COMPTE RENDU DE VISITE DIAGNOSTIC DU PLAN D'EAU

**Syndicat Mixte d'Aménagement de Gestion de
l'Yzeron, du Ratier et du Charbonnières (P.E N° 51)**

BESSON Yannick

A VAUGNERAY - (RHONE)

Période de remplissage : 1^{er} novembre au 1^{er} Juin

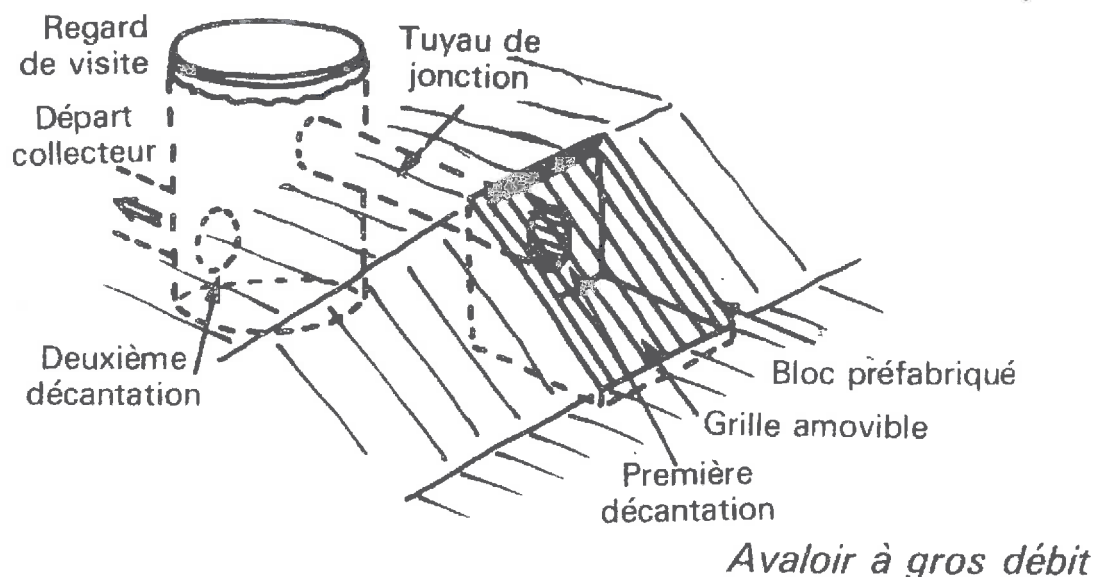
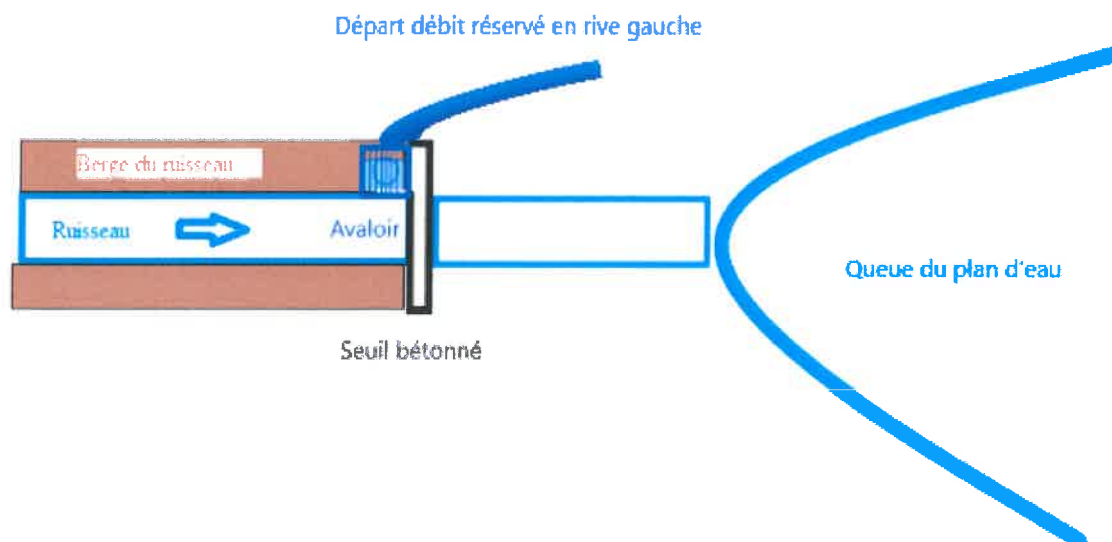
Durant cette période la conduite DN 100 mm sera fonctionnelle mais le débit restitué sera limité au 1/10^{ème} du module pour permettre le remplissage du plan d'eau.

Un bouchon sera mis en place à l'aval de la conduite DN 100 avec un orifice calibrée pour réguler la valeur du débit à 0,356 L/s

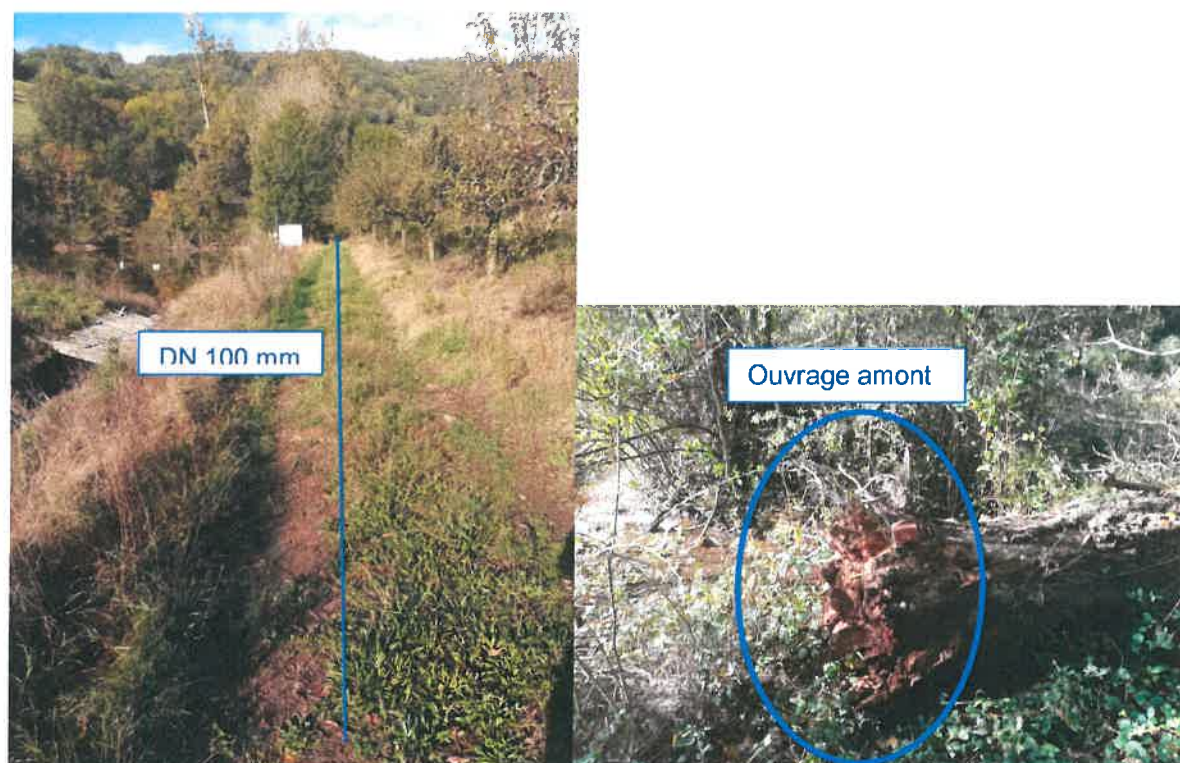
Un seuil sera aménagé sur le cours d'eau en amont du plan d'eau ainsi que la berge en rive gauche de façon à mettre en place un avaloir à gros débit suivant le principe ci-dessous : Ces travaux s'effectueront en limite de propriété et seront donc particulièrement complexe à réaliser, mais semble néanmoins réalisable en restant sur la propriété de M. BESSON.

De cet ouvrage partira en rive gauche du plan d'eau, la canalisation DN 100 mm en tube PVC annelé simple paroi non perforé dont la génératrice supérieure sera calée 0 m 20 en dessous du niveau du seuil bétonné.

Le contournement en rive gauche se poursuivra jusqu'au coursier de l'évacuateur de crue du PE N° 51, ce qui représente un linéaire de près de 90 mètres.

Compte tenu de la topographie il sera nécessaire d'aménager la rive gauche du plan d'eau de façon conséquente ou de travailler en sur profondeur sur une partie du linéaire.

Vue en plan - Lac IDPE 51 -
Commune de Vaugneray

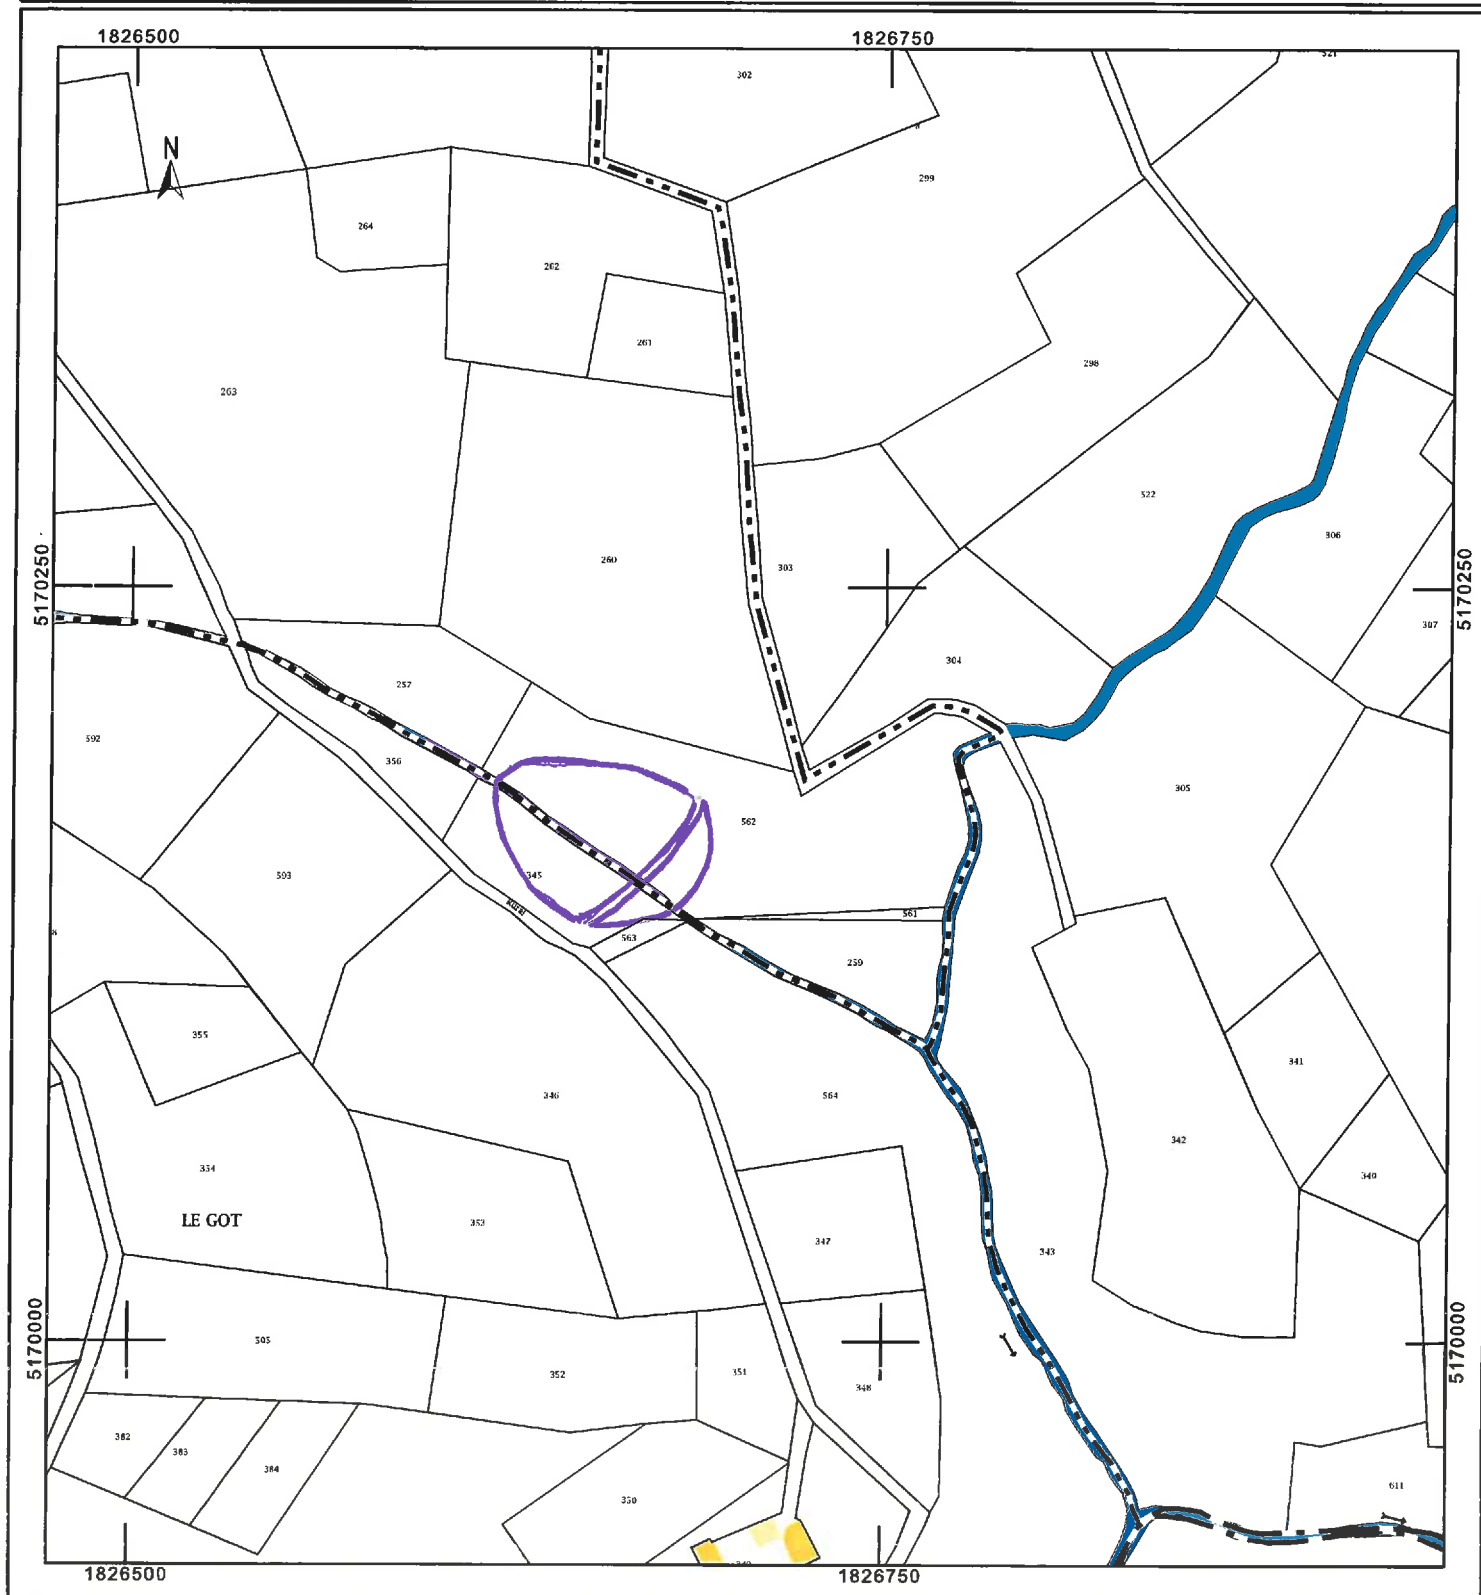
La largeur de l'évacuateur de crue en place (1 m16) permet d'évacuer la crue centennale, pour une lame d'eau de 0,88 m (avec une revanche pour la côte des plus hautes eaux de 0,40 m) (cf. annexe 3).
